# 九州電力(株)玄海原子力発電所3号炉及び4号炉の 使用済燃料貯蔵設備の貯蔵能力の変更 (リラッキング)、蒸気発生器保管庫の共用等に係る 審査について

令和2年3月27日

原子力規制庁

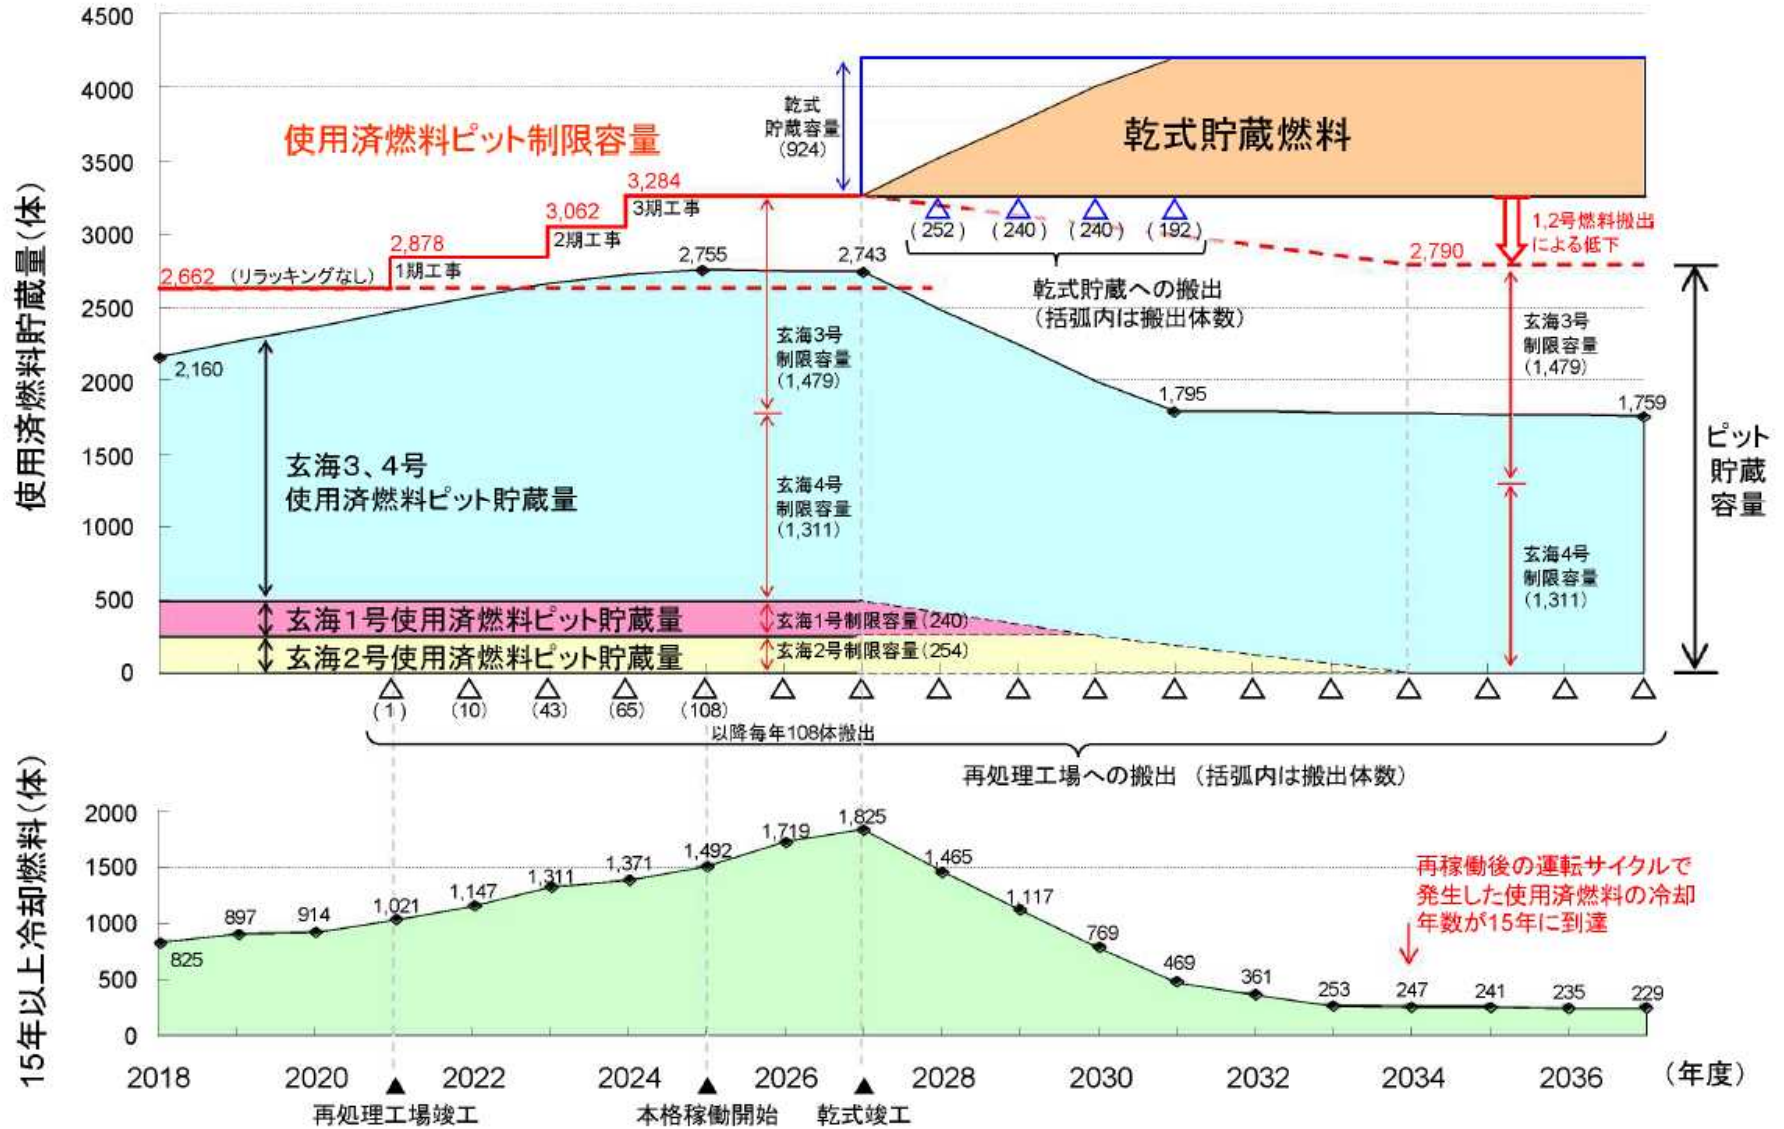
① プラント全体における使用済燃料の貯蔵管理の計画について、具体的に示すこと。

玄海原子力発電所の使用済燃料貯蔵量の推移について、下記条件での算出結果を次頁に示す。

- 玄海3, 4号は運転13ヶ月、定期検査3ヶ月とし、定期検査毎に約70体の使用済燃料が発生。
- 六ヶ所再処理工場が公表している2021年度の竣工以降、使用済燃料取得計画の10%を当社割り当てとし、本格稼働開始後は毎年108体の搬出が可能と仮定。
- 六ヶ所再処理工場へは15年以上冷却された燃料から優先的に搬出。
- 2027年度の乾式貯蔵竣工後、4年間で40基の兼用キャスクに燃料を収納。
- 最終的な兼用キャスクの内訳は21体収納型が12基、24体収納型が28基。
- 玄海1号は、廃止措置計画に基づき、2029年度までに使用済燃料ピット中の使用済燃料を搬出。
- 玄海2号は、廃止措置計画が未定だが、玄海1号と同じ期間で使用済燃料ピット中の使用済燃料を搬出するものと想定。

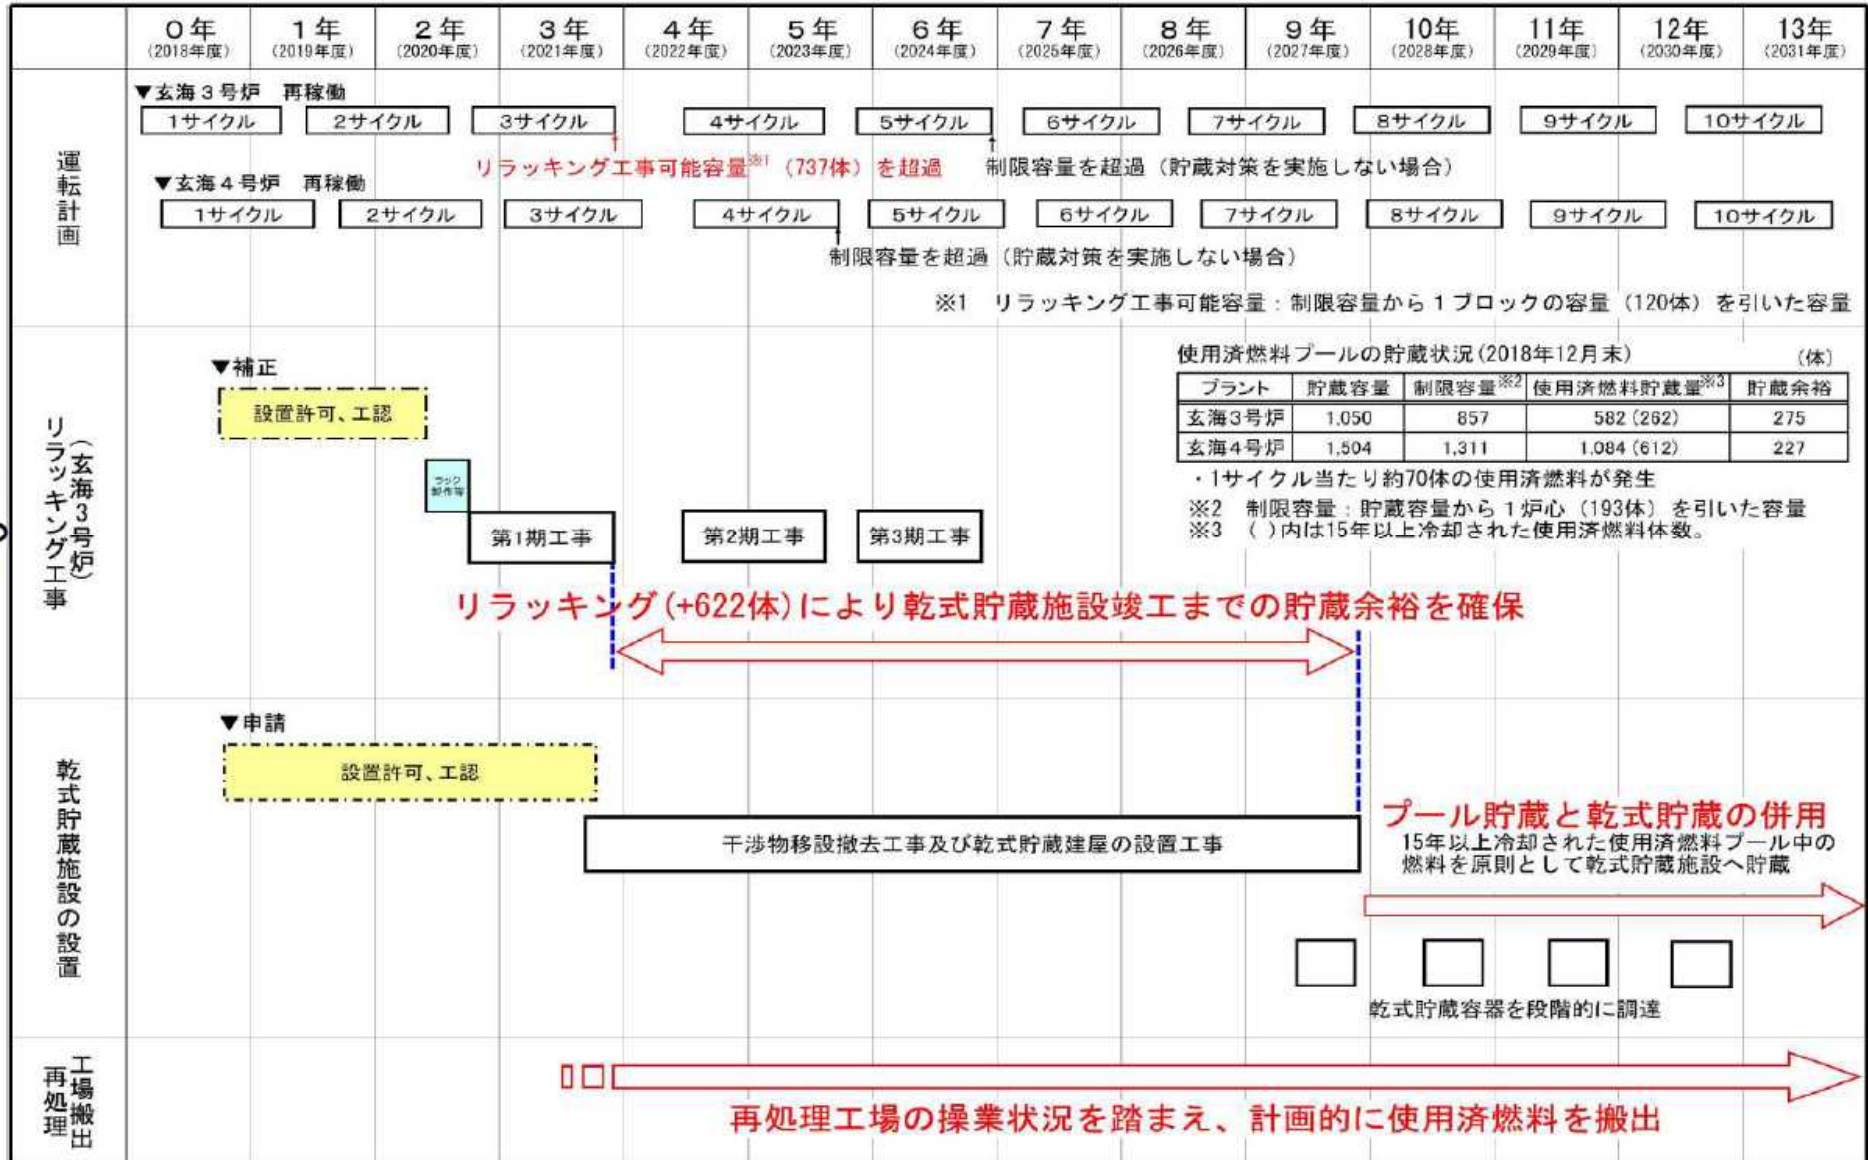
- ①-1(a) サイト全体の燃料管理を長期的にどう考えているか説明すること。
- ①-1(b) リラッキングによる増強体数の根拠も合わせて説明すること。

○乾式貯蔵運用開始(2027年度末)までの7サイクルに余裕分(1サイクル)を加えた8サイクルの運転で発生する使用済燃料を貯蔵できる容量とした。

・玄海3,4号炉は、それぞれ1サイクルあたり約70体の使用済燃料が発生するため、 $70\text{体} \times 2\text{プラント} \times 8\text{サイクル} = 1,120\text{体}$ 程度の貯蔵容量が必要。

・玄海3,4号炉の貯蔵余裕は、502体(3号炉275体,4号炉227体)であることから、 $1,120 - 502 = 618\text{体}$ 以上の増強が必要なため、ラックブロック形状を考えて622体の増強とした。

○増強後の貯蔵容量は、 $1,050 + 622 = 1,672\text{体}$ となり、この体数は全炉心燃料(193体)の約870%分に相当する。

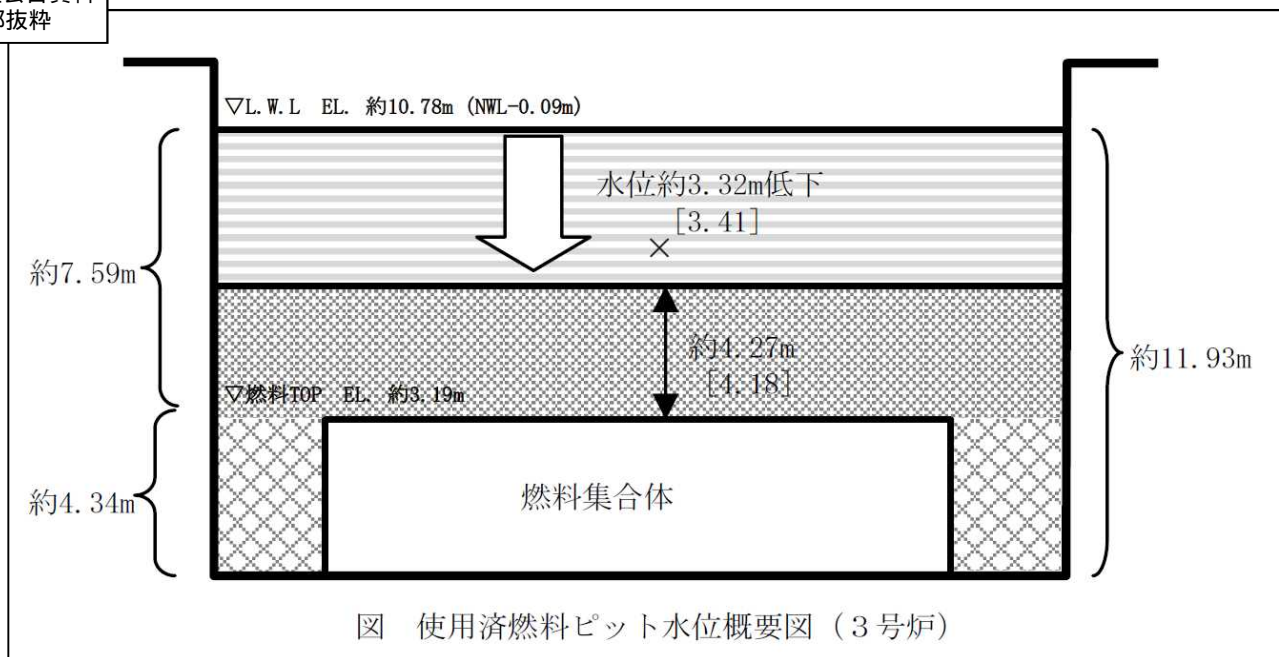
使用済燃料貯蔵設備の貯蔵能力の変更及び共用に伴い、有効性評価の解析条件のうち、3号炉使用済燃料ピットの崩壊熱について12.139MWから12.464MWに変更、3号炉の使用済燃料ピットの水位が放射線の遮蔽を維持できる最低水位（放射線の遮蔽設計基準値0.15mSv/hを維持できる水位）を燃料頂部＋約4.18mから＋約4.27mに変更した上で、上記最低水位まで低下するまでの時間を評価し、それよりも早期に注水を開始できることの確認をもって、使用済燃料貯蔵槽における燃料損傷防止対策の評価項目が満たされることを確認する。また、その他の事故条件、機器条件、操作条件から変更はない。

解析の結果、不確かさを考慮しても燃料損傷防止対策の評価項目が満たされ、既許可申請の有効性評価の結果から重大事故等対処設備及び手順等に変更はない。なお、重大事故が3号炉及び4号炉同時に発生することを想定し、有効性評価の結果については、注水開始までの時間余裕が厳しい結果となる4号炉の解析結果の値を記載し、本申請に伴う3号炉の有効性評価の結果については、既許可申請の4号炉の解析結果に包含される。

有効性評価の結果については、燃料損傷防止対策の評価項目をいずれも満足していることを確認したことから、使用済燃料貯蔵槽の「想定事故1」に対する燃料損傷防止対策は、有効なものであると判断した。

なお、3号炉の使用済燃料貯蔵槽に係る「想定事故1」に関し、九州電力が解析条件等を変更し解析を実施した結果、使用済燃料ピット内の水温が100℃に到達する時間は約14時間から約13時間に、最低水位に到達する時間は約2.3日から約2.2日に、使用済燃料ピットの純水冠水状態における実効増倍率は0.950から0.933に変更されることを確認した。

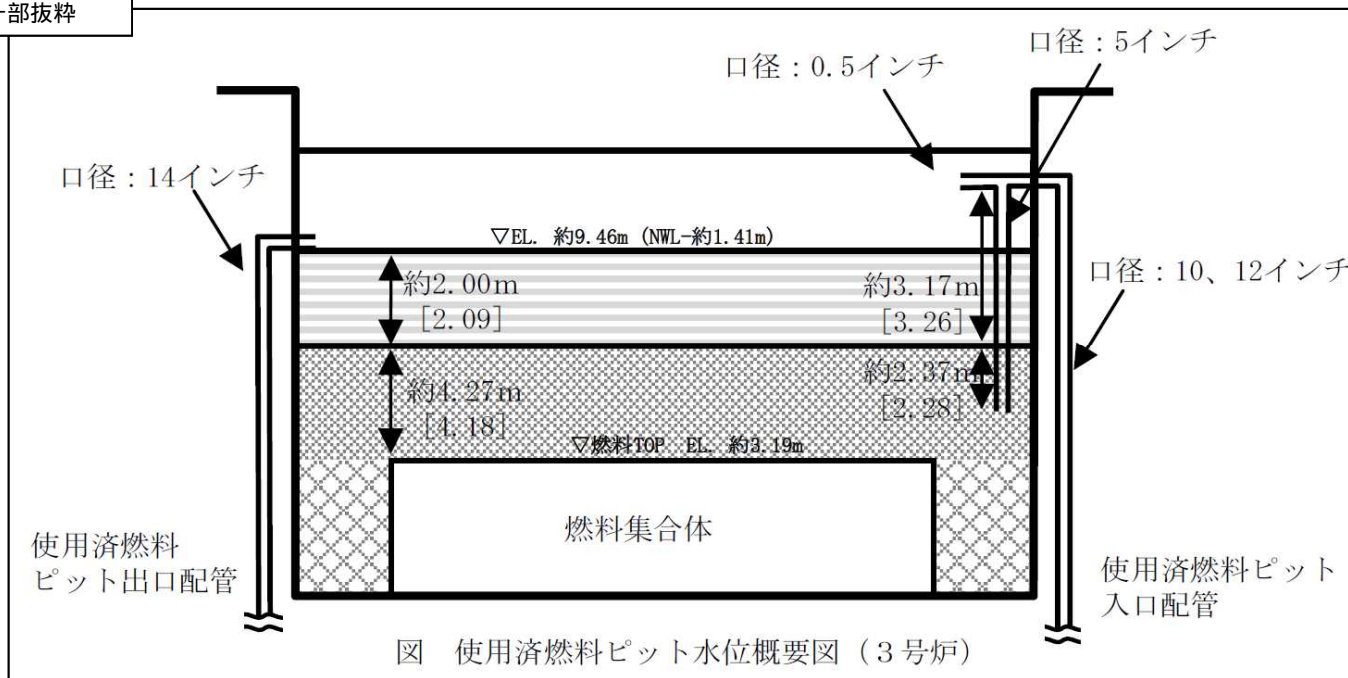
使用済燃料貯蔵設備の貯蔵能力の変更及び共用に伴い、有効性評価の解析条件のうち、3号炉使用済燃料ピットの崩壊熱について12.139MWから12.464MWに変更、3号炉の使用済燃料ピットの水位が放射線の遮蔽を維持できる最低水位（放射線の遮蔽設計基準値0.15mSv/hを維持できる水位）を燃料頂部+約4.18mから+約4.27mに変更した上で、最低水位まで低下するまでの時間を評価し、それよりも早期に注水を開始できることの確認をもって、使用済燃料貯蔵槽における燃料損傷防止対策の評価項目が満たされることを確認する。また、その他の事故条件、機器条件、操作条件に変更はない。

解析の結果、不確かさを考慮しても燃料損傷防止対策の評価項目が満たされ、既許可申請の有効性評価の結果から重大事故等対処設備及び手順等に変更はない。なお、重大事故が3号炉及び4号炉同時に発生することを想定し、有効性評価の結果については、注水開始までの時間余裕が厳しい結果となる4号炉の解析結果の値を記載し、本申請に伴う3号炉の有効性評価の結果については、既許可申請の4号炉の解析結果に包含される。

有効性評価の結果については、燃料損傷防止対策の評価項目をいずれも満足していることを確認したことから、使用済燃料貯蔵槽の「想定事故2」に対する燃料損傷防止対策は、有効なものであると判断した。

なお、3号炉の使用済燃料貯蔵槽に係る「想定事故2」に関し、九州電力が解析条件等を変更し解析を実施した結果、使用済燃料ピット内の水温が100℃に到達する時間は約12時間から約11時間に、最低水位に到達する時間は約1.5日間と変更はなく、使用済燃料ピットの純水冠水状態における実効増倍率は0.950から0.933に変更されることを確認した。
